Баки и резервуары ТЭС И АЭС из углеродистой стали вместимостью до 1000 м³ ОСТ

БАКИ ЦИЛИНДРИЧЕСКИЕ ГОРИЗОНТАЛЬНЫЕ 34-42-561-82

ИЗМЕНЕНИЕ №1

ОСТ 34-42-561-82

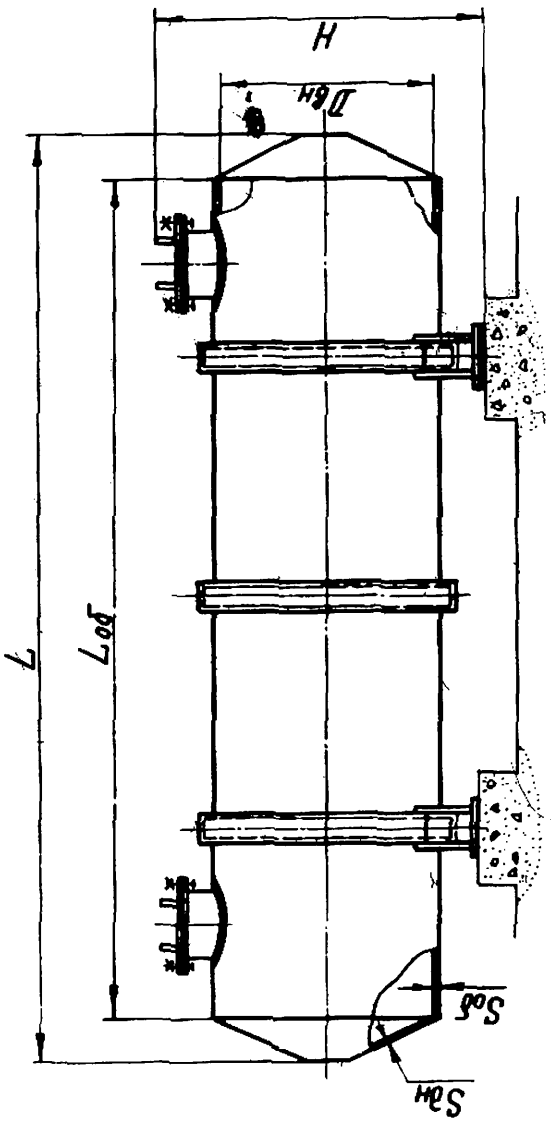
Пункт 3. Таблицу изложить в новой редакции:

Объем полезный, м³	$D_{вн}$	$L_{об}$	L	H	$S_{об}$	$S_{дн}$	Масса, кг	Примечание
2	1200	2000	2390	1700	6	6	900	Без антикоррозионного покрытия
4		3500	3890				1250	
8	1600	4000	4415	2260	8	8	2400	
15	2000	4800	5360	2670			3500	
25	2200	6580	7216	2860			5200	
50	3000	7200	8096	3680	10	12	10300	
75		10600	11496		12		14700
